冷媒想定ルート

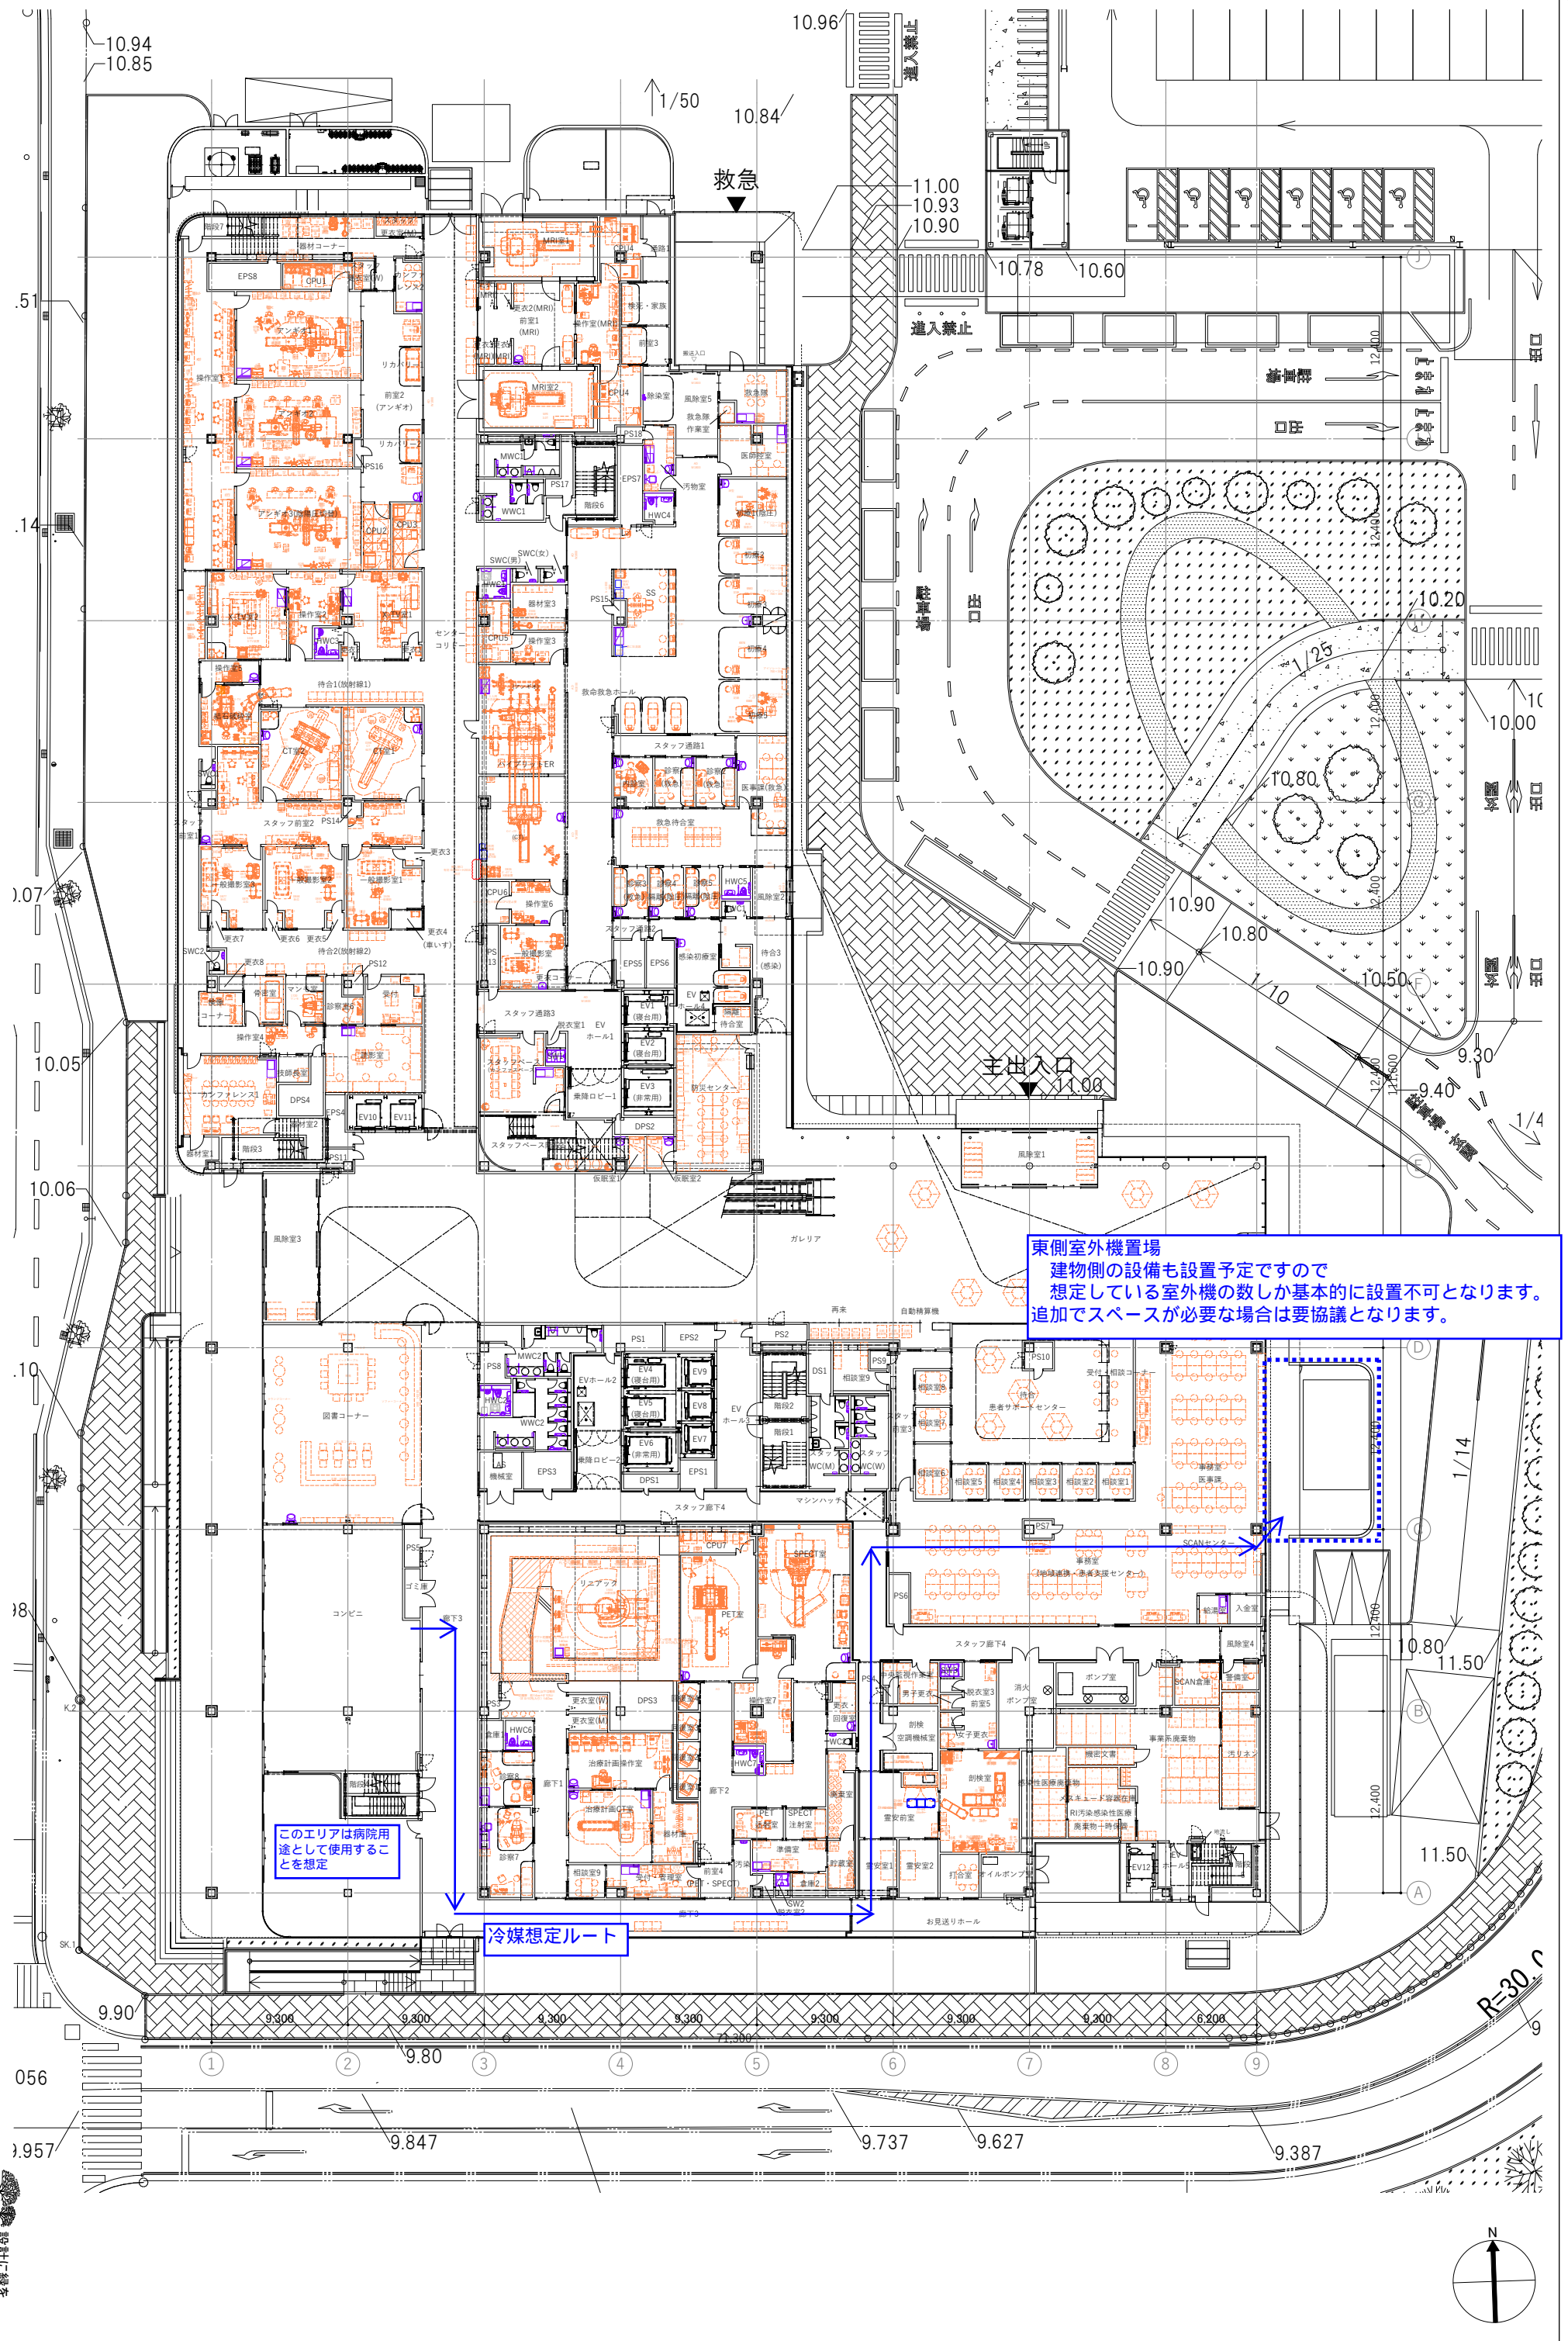
東側室外機置場  
 建物側の設備も設置予定ですので  
 想定している室外機の数しか基本的に設置不可となります。  
 追加でスペースが必要な場合は要協議となります。

このエリアは病院用  
 途として使用すること  
 を想定
